西原町児童遊園

第一回意見交換会ニュースレター

A案 小さな子供と遊ぶ地域の縁側

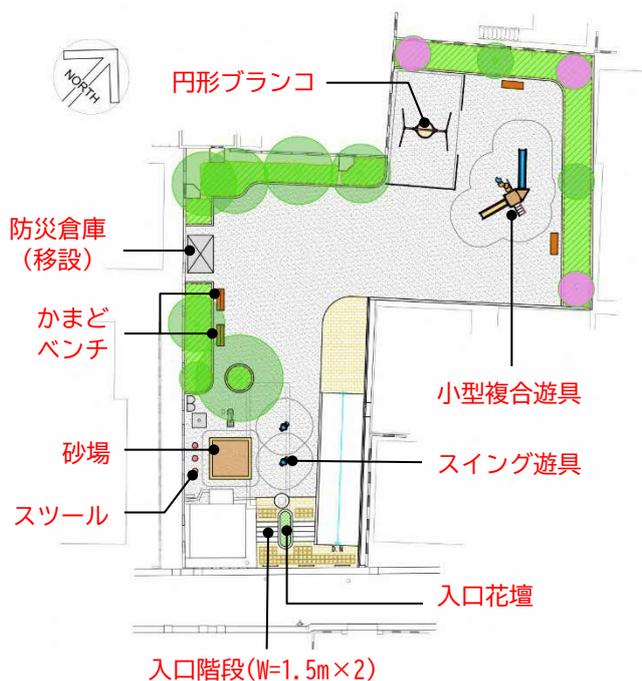
●A案について

- ・地域のイベント利用を考慮し、広場が可能な限り広く取れるように施設の配置を計画してほしい。
- ・長時間の不適切な利用が心配なため、木デッキは必要無い。

●B案について

- ・広場が広くとれていて良い。
- ・拡張部は、休憩などができる落ち着いた広場にしてほしい。
- ・奥の見通しが効かない場所で子供たちだけで遊ばせるのは良くないため、遊具は出入口に近い方に設置してほしい。
- ・新植するサクラは、将来的な枝の広がりなどに注意し、隣接住宅への影響などの無い位置に植えてほしい。
